VÁŠ DOPIS č. j.:	-	Ing. Zbyněk NOVÁK, projektová činnost ve výstavbě
ZE DNE:	2. 1. 2023	
NAŠE č. j.:	24/2023	
NAŠE sp. zn.:	-	Čajkovského 1595/49 746 01 Opava
VYŘIZUJE:	Lucie Šimonová	
TEL.:	+420 553 759 109	
E-MAIL:	lucie.simonova@tsopava.cz	
DATUM:	13. 02. 2023

Vyjádření k projektové dokumentaci pro společné povolení stavby (ÚR + SP) „Výstavba nové parkovací plochy - Partyzánská, Opava - Kateřinky“

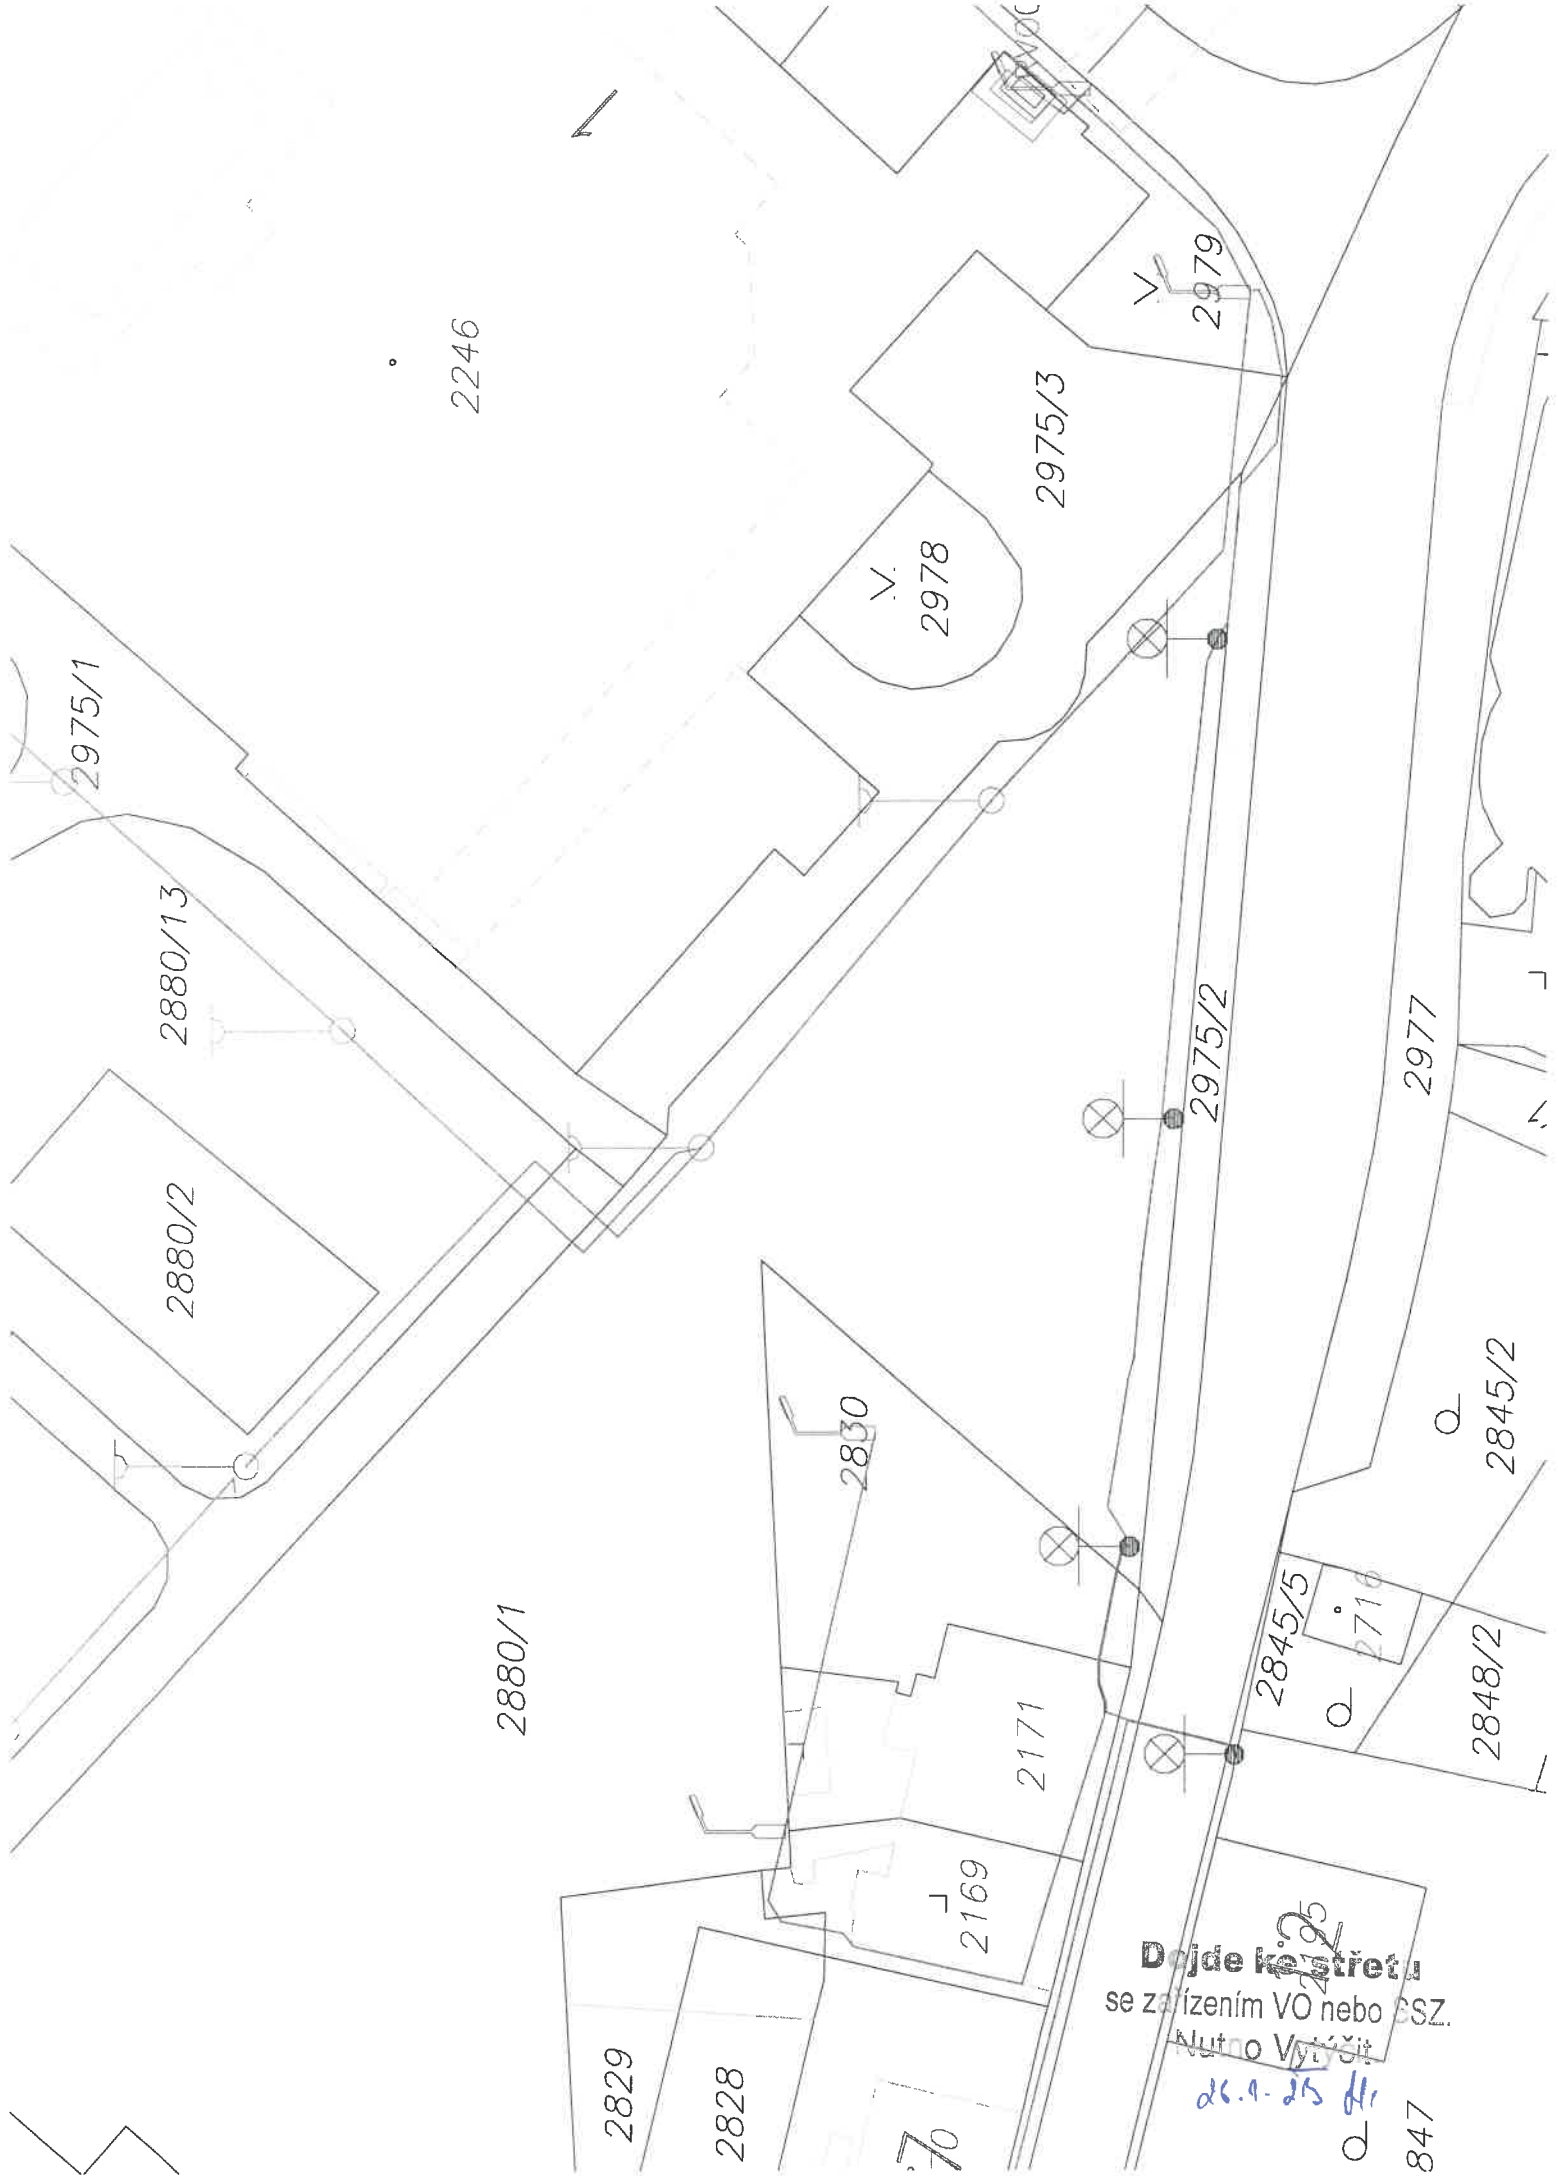
Dojde ke střetu
se zařízením VO nebo SSZ.
Nutno Vytřídit.
26.9.25 dlr
